Beratungsfolge	Termin	Öffentlichkeitsstatus	
Planungs-, Infrastruktur- und Umweltausschuss	03.04.2023	öffentlich	Beschluss

Vollzug der Baugesetze;**Aufstellung des Bebauungsplanes Nr. 86 für den Bereich Leibl-, Ara- und nördlich der Zillestraße****1. Abwägung der Stellungnahmen aus der Beteiligung der Öffentlichkeit und der Behörden gemäß****§§ 3 Abs. 2 und 4 Abs. 2 BauGB****2. Billigung des Planentwurfs****3. Erneute Öffentlichkeits- und Behördenbeteiligung****Sachverhalt:**

BBS PLAN NR. 13 (1966)

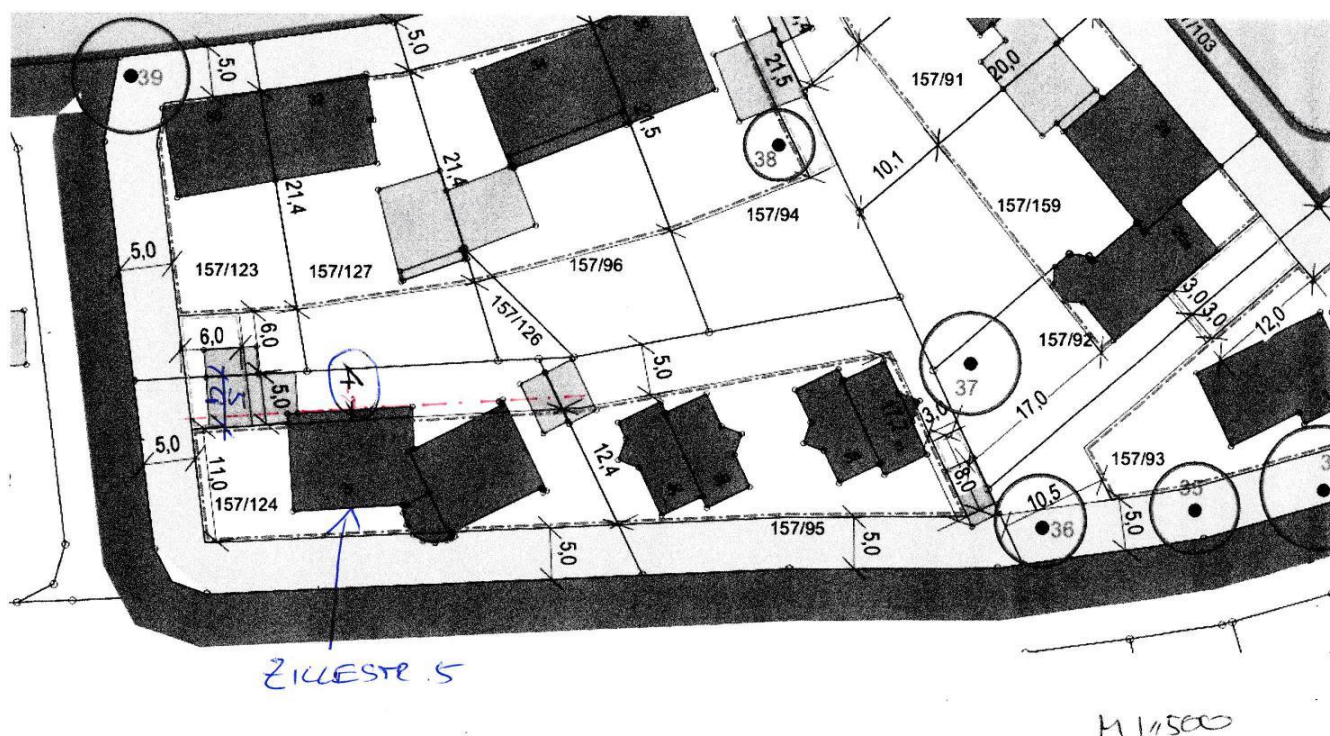
Laut altem bestehendem Bebauungsplan Nr. 13 von 1960, beträgt der Abstand des Bauraums zur nördlichen Grundstücksgrenze 4m, laut neuem Entwurf Nr. 86 jetzt 5m.

Unsere bestehenden Gebäudeteile (E+D und E+1+D) halten diesen alten Abstand (4m) ein und überbauen somit den neu geplanten Bauraum (Abstand 5m) um einen Meter.

Bei Flur Nr.157/93, Zillestr.1, wurde der Abstand des nördlichen Bauraums sogar auf 3m verringert, lt. Bebauungsplan Nr.13 waren dies damals 5m, lt. Konzept vom 29.10.20 ebenfalls 5m

Deshalb beantragen wir den nördlichen Abstand des Bauraums von der Grundstücksgrenze, wie im alten Bebauungsplan bei 4m zu belassen und den neuen Bebauungsplanentwurf dahingehend zu ändern.

Das Ziel des Bebauungsplans ist die Erhaltung der vorhandenen, wertvollen Grünflächen im Vorgarten und im rückwärtigen Bereich im gesamten Plangebiet. Dies wird umgesetzt unter Berücksichtigung der bestehenden Bebauung, einer möglichen Nachverdichtung und der vorhandenen Vegetation.

Für das Flurstück Fl. Nr. 157/124 wurde die westliche Fläche entlang der Tizianstraße als mögliche Erweiterungsfläche berücksichtigt, um den rückwärtigen Garten von der Zillestraße Nr. 3 bis zur Nr. 5 durchgehend erhalten zu können. Um jedoch die Umsetzung von Maßnahmen zum Erhalt, Umbau und ggf. Erweiterung des Bestandes nicht unnötig zu erschweren, werden die Bestandsgebäude in den Bauraum einbezogen. Die Baugrenze wird entsprechend an die bestehenden Gebäude angepasst. Eine durchgehende Reduzierung des Abstands der hinteren Baugrenze zur Grundstücksgrenze auf bis zu 4 m würde den städtebaulichen Zielen des Planverfahrens widersprechen.

Ein direkter Vergleich mit Zillestraße Nr. 1 ist nicht angebracht, da die überbaubare Grundstücksfläche dort bereits an der westlichen Seite um 17 m zurückgesetzt ist, um die bestehende Vegetation und den rückwärtigen Grünzug von der Arastraße Nr. 24a bis zur Zillestraße zu erhalten. In dieser Hinsicht erhält das Grundstück Fl. Nr. 157/124 weniger Grünfläche als andere Grundstücke. Dies entsteht, weil die Grundstücksform eine Bebauung mit einer max. Tiefe von 11 m ermöglicht. Die Festsetzung von noch weniger überbaubarer Fläche zu Gunsten der Vegetation würde kaum eine angemessene Bebauung auf dem Grundstück Fl. Nr. 157/124 ermöglichen.

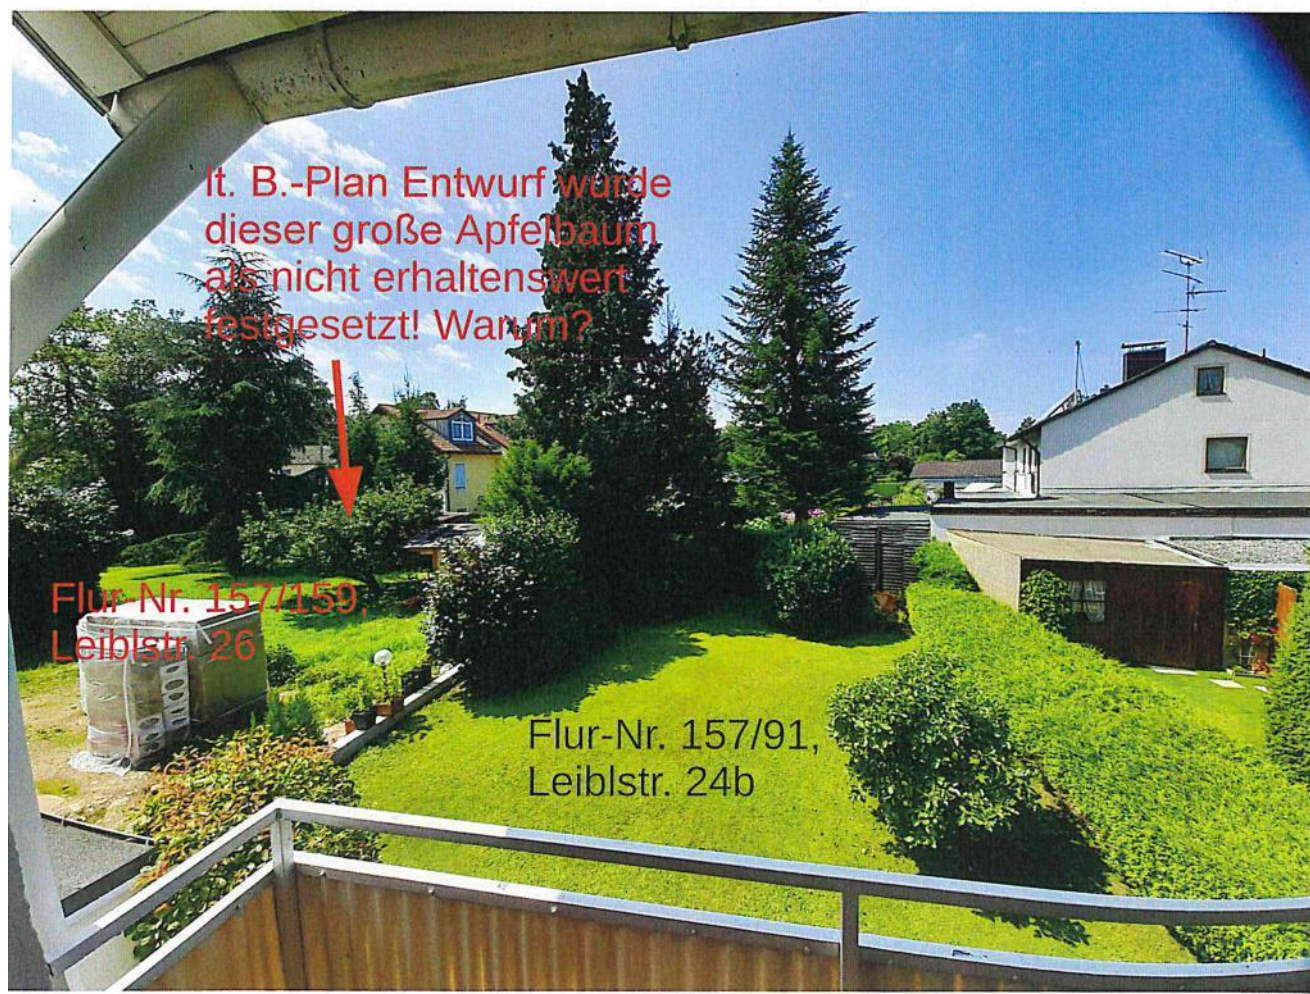
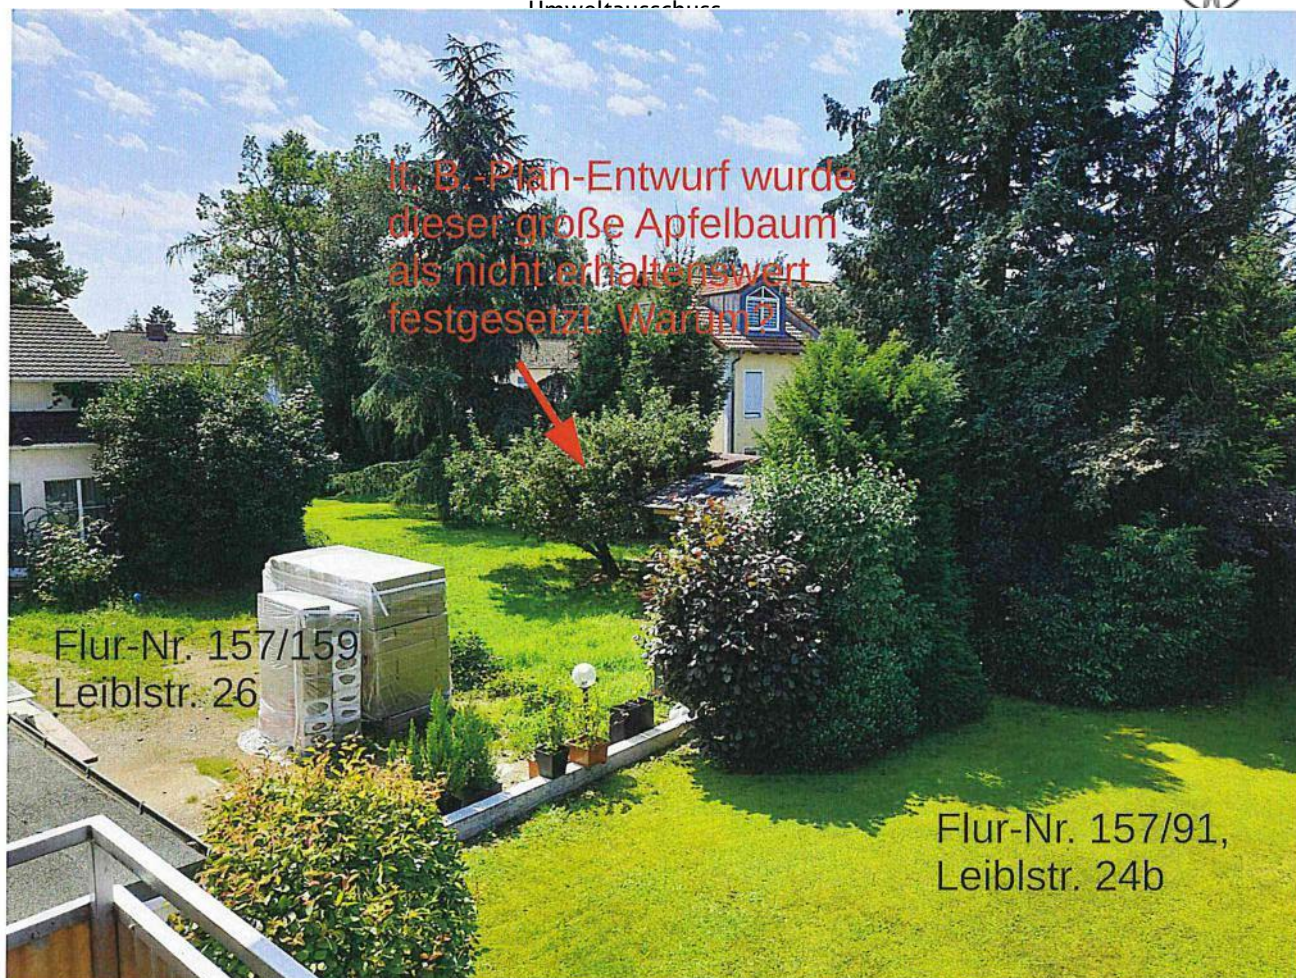
6. *Ich bitte, die Bauräume auf den Flur-Nummern 157/91, 157/135 und 157/159 wieder gemäß dem Konzept des Planungsverbandes, Stand 29.10.2020, (siehe Begründung Abb. 1) zu reduzieren. Die Erweiterung der Bauräume bergen grundsätzlich die Gefahr, evtl. durch Nachverdichtung mit eventuellen Abriss/Neubau nicht nur die angestammte Bevölkerung zu verdrängen, sondern auch die CO2-Bilanz des Bebauungsplanes 86 zu beeinträchtigen, auf die in den Ausführungen zum Klimaschutz, Klimaanpassung (siehe Ziffer 6.7 der Begründung) ausführlich eingegangen wurde. Hierzu zählt auch eine mögliche, verstärkte Inanspruchnahme rückwärtiger Gartenflächen für einen Bauraum. Auf der Flur-Nr. 157/159 ist auf absehbare Zeit meiner Einschätzung nach wegen des seit einem Jahr andauernden Umbaus inkl. Modernisierung des Gebäudes keine weitere Verdichtung zu erwarten. Für eine Erweiterung des Bauraumes besteht daher kein Anlass.*

Die Abbildung 1 „Bebauungsplan Konzept Stand 29.10.2020 – ohne Maßstab“ in den Begründungen unter Nr. 3 dient der Darstellung des Gebiets in zwei Bereichen (blaue, rosa Zone). Die Bereichsaufteilung richtet sich insbesondere nach Bebauungstiefe und Wandhöhe. Die Abbildung enthält keine Maßangaben und ist nicht Maßstabs getreu. Folglich können keine Angaben bzgl. Größe des Bauraums aus der Abbildung entnommen werden.

Die Bauräume werden abschließend und verbindlich in der Planzeichnung festgesetzt. Die Begründung dient der Konkretisierung und Erläuterung der Satzung (Festsetzungen und Planzeichnung).

Eine Erweiterung der Bauräume auf den Flur-Nummern 157/91, 157/135 und 157/159 hat im Vergleich zur Planzeichnung vom 18.01.2021 nicht stattgefunden.
